КОЛОНКИ ВОЗВРАТА ПРЕСС-ФОРМ ЛИТЬЯ
ПОД ДАВЛЕНИЕМ
Конструкция и размеры

ГОСТ
19942-74*

Изменение № 2 ГОСТ 19942—74 Колонки возврата пресс-форм литья под давлением. Конструкция и размеры

2. Конструкция и размеры колонок возврата должны соответствовать указанным на чертеже и в таблице.

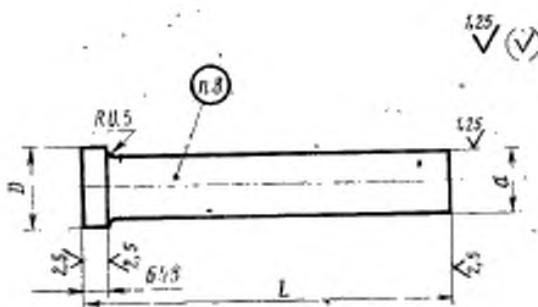
Пункт 2. Чертеж. Заменить значения шероховатости: R_a 2,5 на R_a 1,6;
 R_a 1,25 на R_a 0,8;

таблица. Графа *d*. Заменить поле допуска *i9* на *g6*.
